改善箇所説明図

[燃料配管レイアウト]

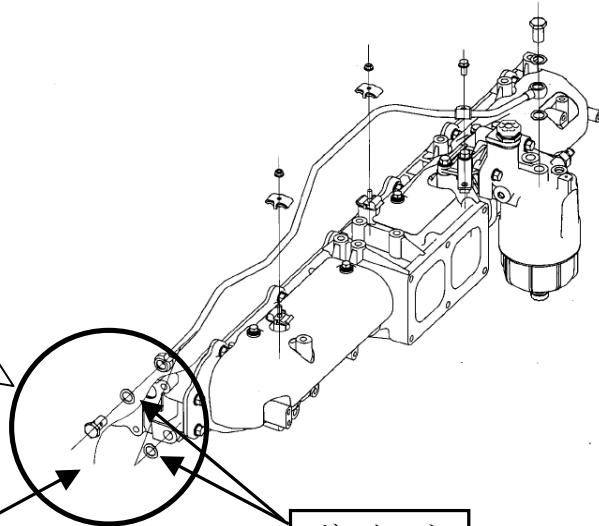
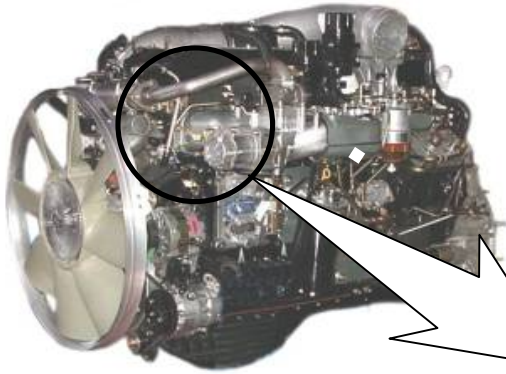
基準不適合発生箇所

エンジン燃料低圧配管用コネクタのボルト締付けトルクの指示が不適切なため、シール性の低いものがある。そのため、そのままの状態で使用を続けると、振動等で当該コネクタ部より燃料が漏れるおそれがある。

全車両、燃料配管用コネクタ部のガスケットを新品に交換し、規定トルクで締付ける。

識別：ロッカーカバー左前側角部に黄色ペイントを塗布する。
